熊川断層を含む3連動評価から逃げ切れず、地震動の過小評価で再稼働を狙う

現行の2つの活断層の連動で700ガル⇒3連動で760ガルとは？

2012.4.1 美浜の会

大飯発電所 EW方向の応答スペクトル

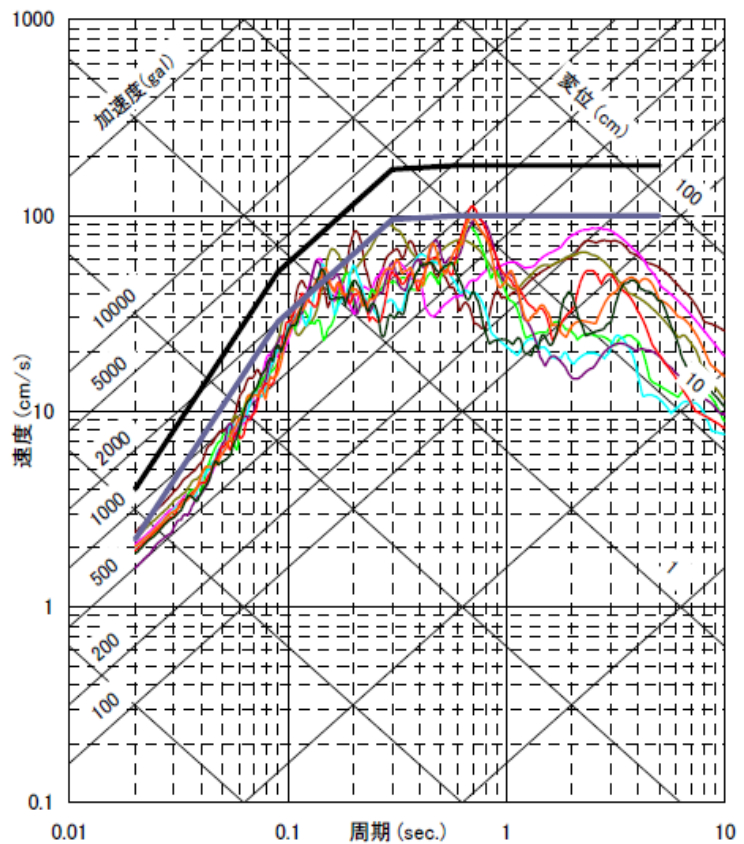
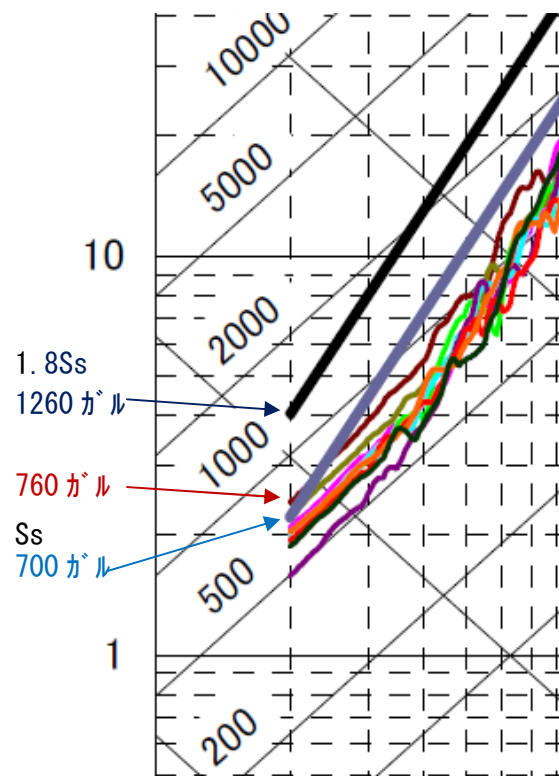
このグラフには太い線が2本あるが、下側が現行の S_s (700ガル)を示している(グラフ左端の周期0.02秒での加速度が700ガル)。揺れ動いている線が3連動の断層モデル

による結果で、破壊がどの地点から始まるかによって9本の線がある。そのうちには、周期0.1~0.2秒付近等で S_s を超えているものがある。グラフ左端(0.02秒)の値が最大になっているエビ茶色のグラフに目を付けると(右下の拡大図)、その値が760ガルだと読みとれる。関電の760ガルはこのようにして求めたものと推測される。

この性格は、従来の S_s の場合の断層モデルと比較すると明確になる。次頁の図で太い線は、この頁のグラフの太い線と同じ S_s (S_s-1)を示している。断層モデルのEW方向の線(点線)は2本あり、それらの左端の値が591ガルと520ガルとなるのが、それぞれ S_s-2 及び S_s-3 となっている。つまり従来の2連動の場合の断層モデルによる最大加速度591ガルが、3連動になると760ガルに上がったということになる。

いずれにせよ3連動の場合にも、現行の基準地震動700ガルを導いたのと同じ応答スペクトル法を適用すべきである。それをしない限り、審査指針に違反することになる。

図 7.2.6-1 基準地震動 S_{s-1} 及び基準地震動 $S_{s-2} \sim S_{s-3}$ の応答スペクトル (水平方向)
(実線 : NS 方向、破線 : EW 方向)

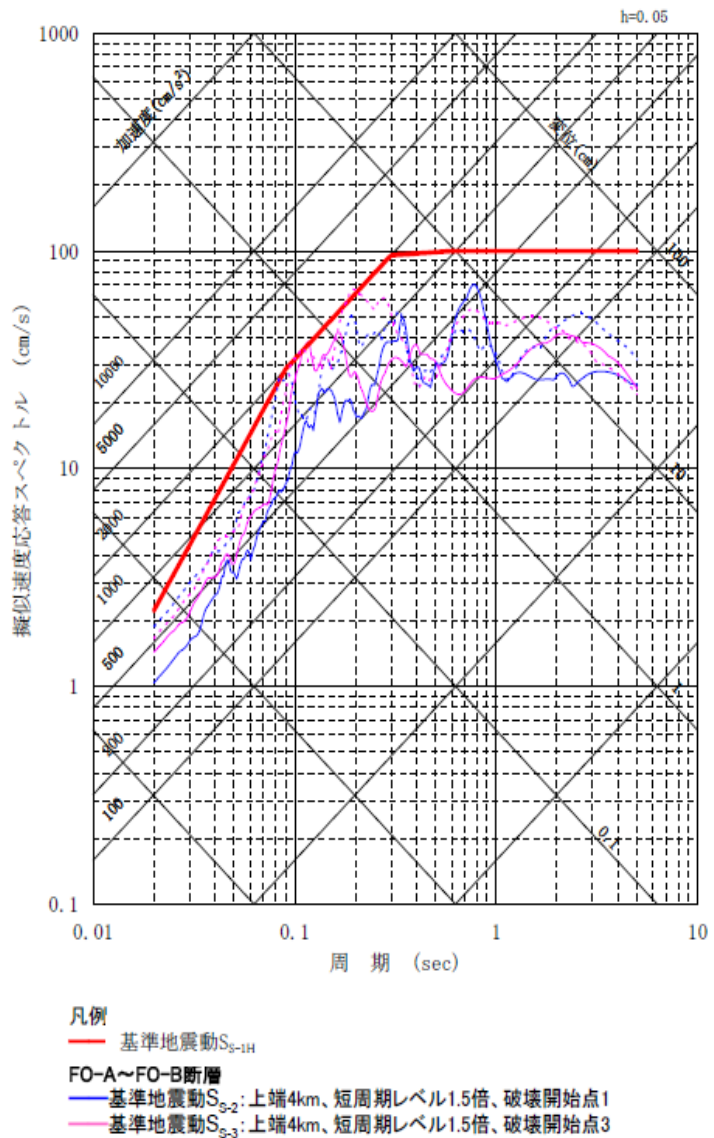
それに対し、従来の700ガルは、断層モデルとは別の応答スペクトル法で求めた値であった。これは右図で分かるように断層モデルによる応答スペクトルをほぼ包絡するようになっている。しかし、このような包含関係が前頁の3連動の760ガルグラフでは定かでない。
